| • Contraente:<br> | Progetto:<br><b>RIFACIMENTO MET. GAGLIANO – TERMINI<br/>         IMERESE DN 400/300 (16”/12”), DP 75 BAR -<br/>         FASE 2</b> |                    | Cliente:<br> |
| N° documento:<br>03858-ENV-RE-000-0007   | Foglio<br>di 1 di 69   | Data<br>15/03/2021 | RE-SIA-007  |

**STUDIO DI IMPATTO AMBIENTALE**  
**Varianti e ottimizzazioni di tracciato**

Fig. 1.1 – Planimetria con visualizzata la Variante n. 1.

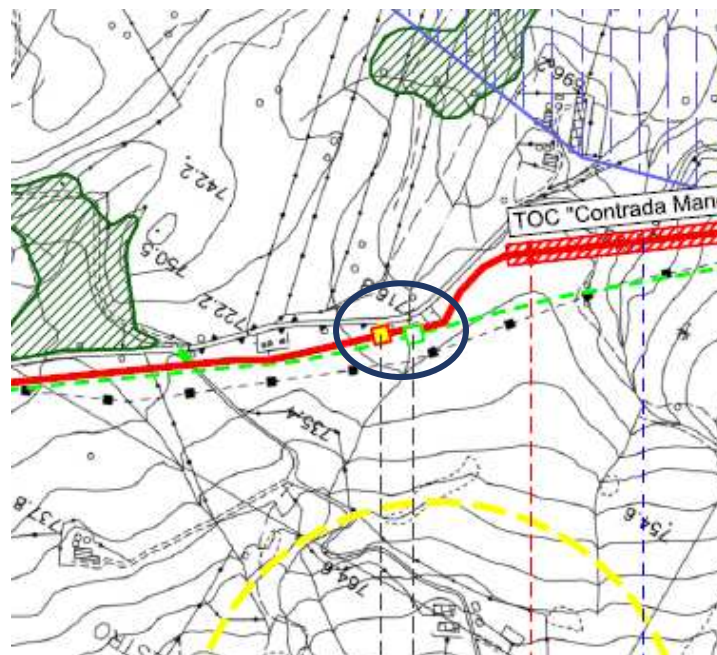
La variante si rende necessaria al fine di non interferire con la fascia di inedificabilità dei corsi d’acqua di 10 m (RD 523 del 1904), all’interno della quale è vietato qualsiasi tipo di intervento di modifica del territorio, nonché la realizzazione di nuove opere fuori terra.

La variante consiste in un arretramento dell’impianto PIL in progetto di circa 30 m dalla sponda del Fosso senza nome in località Masseria San Silvestro. Nella seguente, Tab. 1.1, viene riportata la progressiva chilometrica dell’impianto indicata nello Studio di Impatto Ambientale ed. Marzo 2020 e la nuova progressiva.

**Fig. 1.5 – Planimetria con visualizzata la Variante n. 2.**

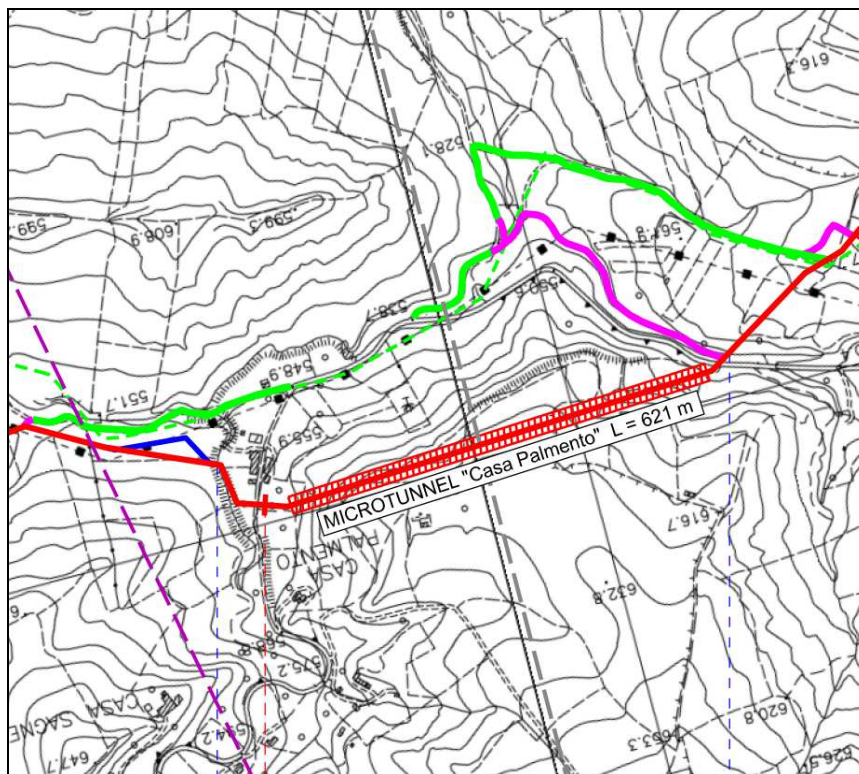
La variante si rende necessaria al fine di superare l’area in cui è prevista la realizzazione di un capannone agricolo, in località Sagneferi.

La variante di tracciato consiste principalmente in una deviazione del tracciato originario per evitare il passaggio su un’area in cui sarà realizzato un capannone agricolo. La lunghezza della variante è di circa 170 metri. Rispetto al tracciato originario, la variante risulta leggermente più lunga, circa 20 metri.

**Fig. 1.10 – Planimetria con visualizzata la Variante n. 3.**

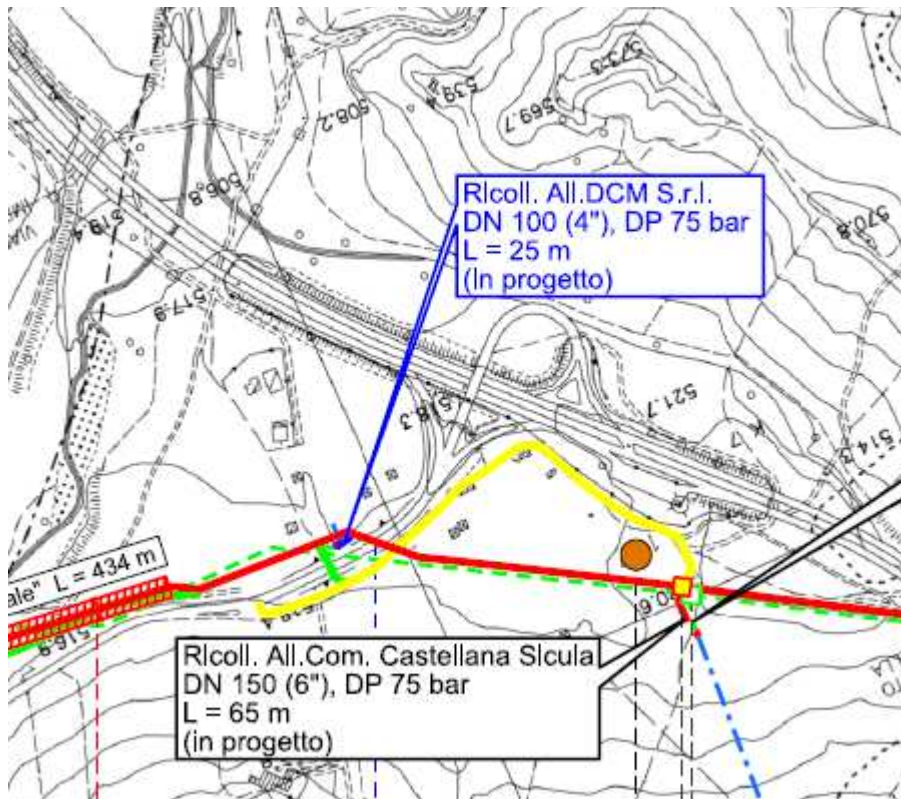
La variante si rende necessaria per il ricollegamento al nuovo Allacciamento DCM Srl, in località Casa Virga.

La variante consiste nella realizzazione di un ricollegamento DN 100 (4"), DP 75 bar di lunghezza pari a 25 m.

Fig. 1.15 – Planimetria con visualizzata la Variante n. 4.

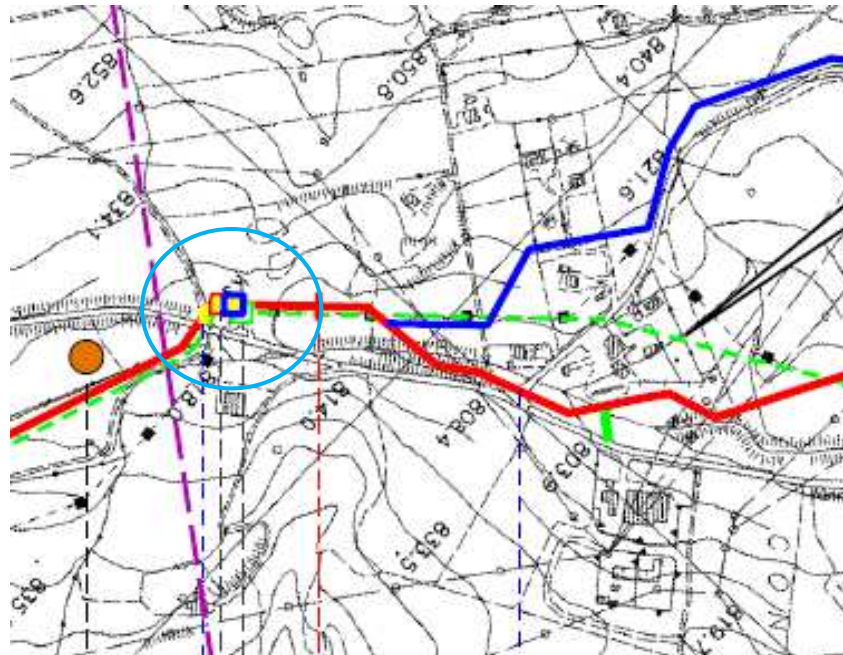
La variante si rende necessaria al fine di non interferire con la fascia di inedificabilità dei corsi d’acqua di 10 m (RD 523 del 1904), all’interno della quale è vietato qualsiasi tipo di intervento di modifica del territorio, nonchè la realizzazione di nuove opere fuori terra.

Fig. 1.37 – Planimetria con visualizzata la Variante n. 8.

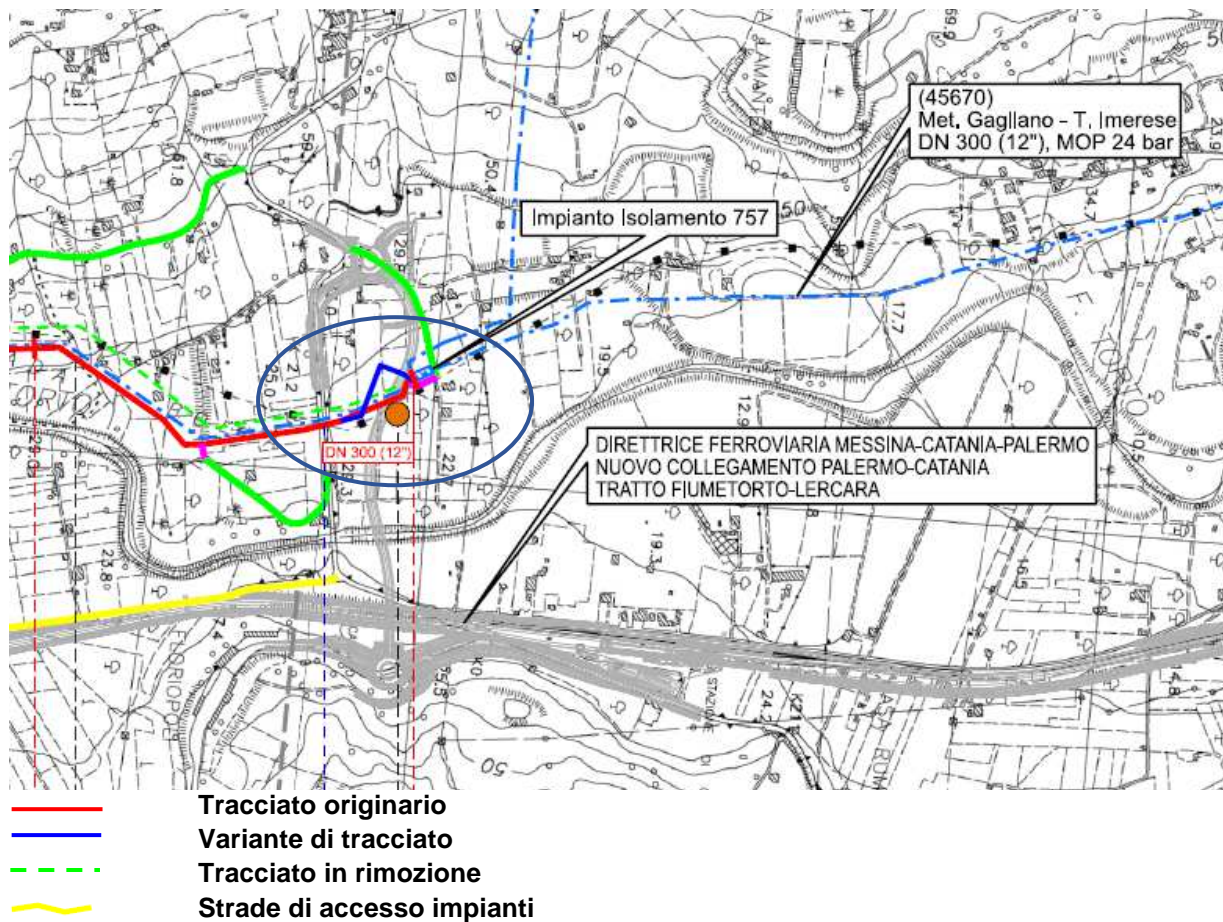
La variante si rende necessaria al fine di eliminare l’interferenza con una delle pile della rampa stradale di servizio RFI in progetto, che sarà realizzata in concomitanza alla nuova linea ferroviaria Palermo-Catania.

**Fig. 1.42 – Planimetria con visualizzato il tratto in prossimità di Masseria Ficilino che sarà realizzato mediante trivella spingitubo.**

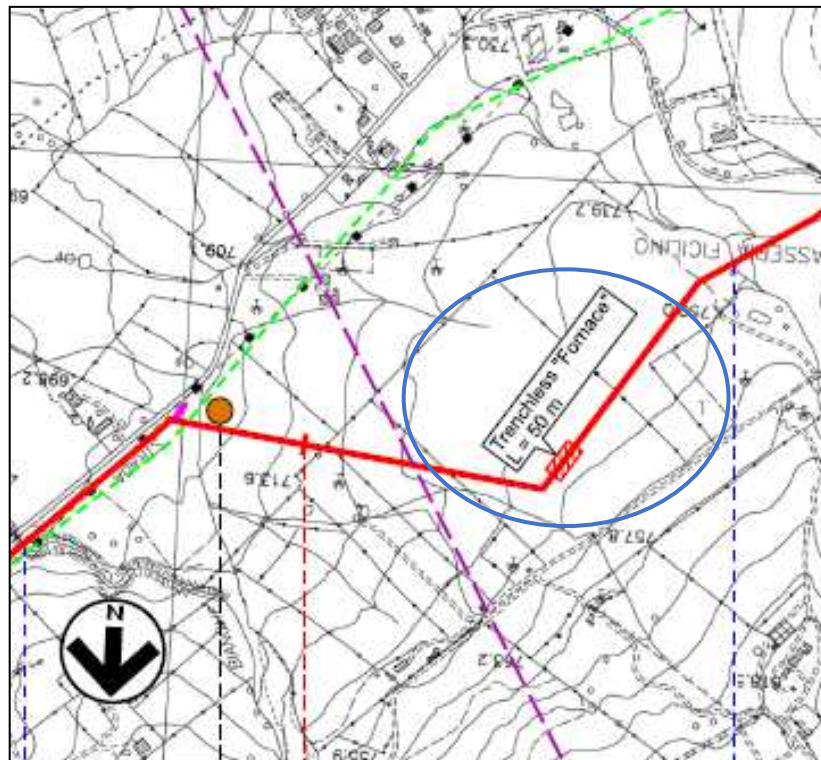
Tale modifica si rende necessaria al fine di non interferire con il ritrovamento della fornace, avvenuto durante l’esecuzione dei saggi archeologici preventivi, così come disposto dalla Soprintendenza BB.CC.AA. di Enna nella nota prot. n. 5293 del 7 ottobre 2020 (vedi Allegato 4).

L’intervento (Fig. 1.43) consiste principalmente nella modifica della metodologia di realizzazione del tratto di condotta nei pressi di Masseria Ficilino. La lunghezza del tratto rimane invariata e l’area interessata è pari a circa 50 metri.
